PROGETTO ESECUTIVO DI VARIANTI

RIASSETTO NODO DI BARI

TRATTA A SUD DI BARI: VARIANTE DI TRACCIATO TRA BARI CENTRALE E BARI TORRE A MARE

RELAZIONE DESCRITTIVA VARIANTE N.1 – MISO CAMPUS

Stralcio planimetrico FASE 1 (elaborato IA3S01VZZP7IM0000002)

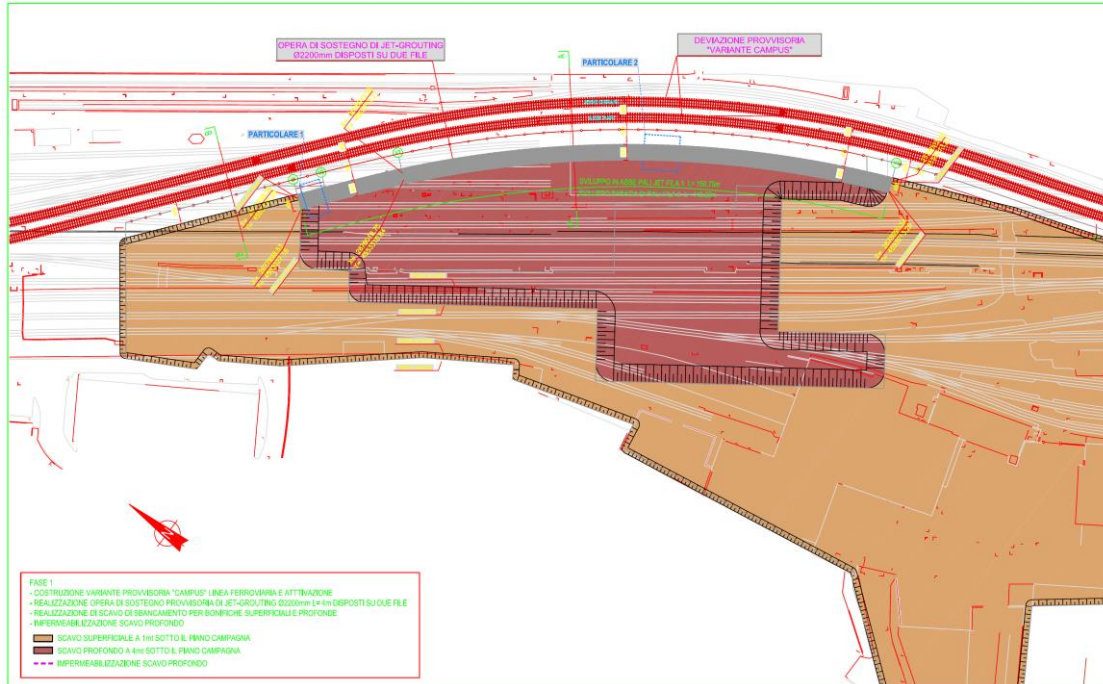
Realizzazione opere di sostegno binario provvisorio per scavo di bonifica ambientale Campus.

1. Costruzione variante provvisoria:

- binario provvisori Dispari dal km 1+032 circa a km 1+300 circa
- binario provvisori Pari dal km 1+027 circa a km 1+300 circa

SEZIONE TRASVERSALE A-A - FASE 1

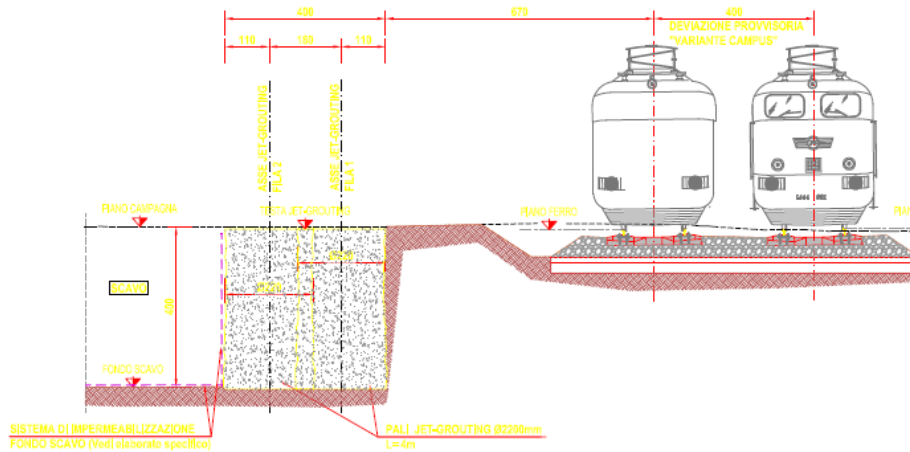
Considerando che dovrà essere mantenuta una comunicazione provvisoria, si è reso necessario eseguire la bonifica in due fasi, alternativamente alla presenza dei binari. il primo scavo profondo sarà separato dai binari provvisori in esercizio grazie da una fila di pali jet-grouting. Dopo aver eseguito la bonifica nelle aree fuori esercizio, si potrà procedere alla demolizione dei pali divisori contestuale costruzione dei nuovi binari e procedere alla bonifica profonda del lato dismesso dopo l'entrata in esercizio dei nuovi binari.
